**Avis en date du 21 juin 2019
de la Mission régionale d'autorité environnementale d'Île-de-France
sur le projet de l'îlot 3E de la ZAC Ivry Confluences à Ivry-sur-Seine (94)**

Le présent avis porte sur le projet de construction de l'îlot 3E de la zone d'aménagement concerté (ZAC) « Ivry Confluences » à Ivry-sur-Seine (Val-de-Marne) et sur son étude d'impact datée d'avril 2019.

Sur une emprise de l'ordre de 6 400 m², le projet prévoit la réalisation d'un groupe scolaire, d'un gymnase et d'une résidence étudiante (280 logements), le tout développant près de 16 500 m² de surface de plancher.

Figure 7 - Prise en compte de la pollution des milieux et du risque d'inondation - Source : Étude d'impact (p 119)

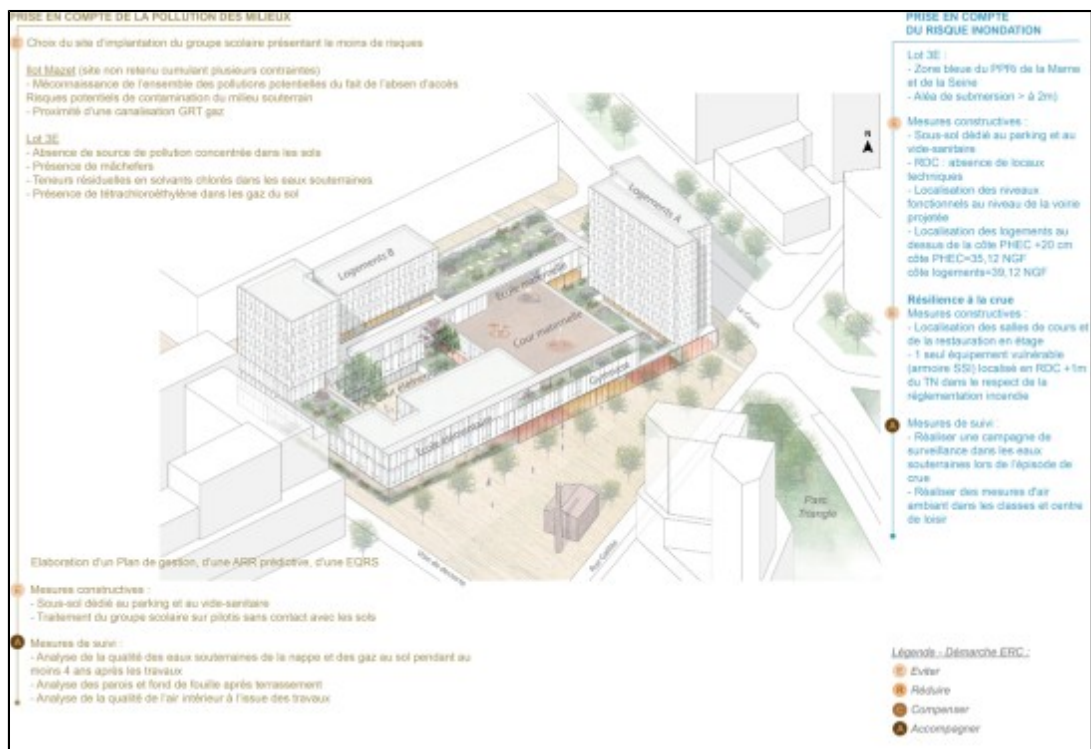
D'après cet audit, ont été identifiés, dans les gaz du sol, une contamination significative par les solvants chlorés et plus précisément par le perchloroéthylène (PCE) et, dans les eaux souterraines, un risque significatif de dégazage de solvants chlorés. Les teneurs relevées pour les composés organo-halogénés volatils (COHV) sont supérieures à la valeur de référence : de l'ordre de 1 650µg/m³ (piézair PzG3E-1) et de 2 460µg/m³ (piézair PzG3E-2) contre une valeur de référence de 250µg/m³. Pour sa bonne compréhension par le public, l'étude d'impact mérite d'être complétée par un rappel du référentiel utilisé.

Il peut de ce fait être suspecté une problématique de transfert significatif de composés volatils depuis le milieu souterrain, dont le composé majoritaire est le PCE, vers les futurs bâtiments du lot 3E, susceptible de dégrader la qualité chimique de l'air ambiant dans les espaces clos fréquentés de ces bâtiments.».

La MRAe note que le plan de gestion des terres impactées, réalisé conformément à la réglementation (note ministérielle du 19/04/17 relative aux sites et sols pollués - mise à jour des textes méthodologiques de gestion des sites et sols pollués de 2007), s'est traduit par la mise en œuvre de mesures ayant conduit à faire évoluer le projet (le sous-sol n'est désormais destiné qu'au parking et au vide sanitaire ; le groupe scolaire est réalisé sur pilotis sans contact avec les sols et sous-sols) ainsi que par la définition de mesures de suivi qui sont développées en partie 5 de l'étude d'impact (ces mesures sont synthétisées dans la figure ci-après) :

- un suivi de la qualité des eaux souterraines de la nappe et des gaz au sol est prévu pendant au moins 4 ans après la livraison du projet;
- en lieu et place d'une ARR à la réception des fouilles et d'une mise à jour de l'ARR post travaux qui ne semblent pas opportunes dans la mesure où il n'y aura pas de

contact cutané entre les terres et les usagers du site, et étant donné que le risque provient du dégazage de la nappe, il est prévu de réaliser des analyses en parois et fond de fouille après terrassement pour vérifier la qualité des sols ;

- une analyse de la qualité de l'air intérieur est prévue à la livraison du bâtiment dans le centre de loisir et les salles de classe afin de confirmer les résultats des EQRS.

- **de réaliser comme prévu dans le plan de gestion des prélèvements de sols et de gaz de sols, à la fin des travaux de terrassement puis des analyses de l'air intérieur des bâtiments construits**
- **en cas de teneurs en polluants mesurées plus importantes que prévu d'adapter le plan de gestion et d'actualiser l'analyse des risques résiduels (ARR)**
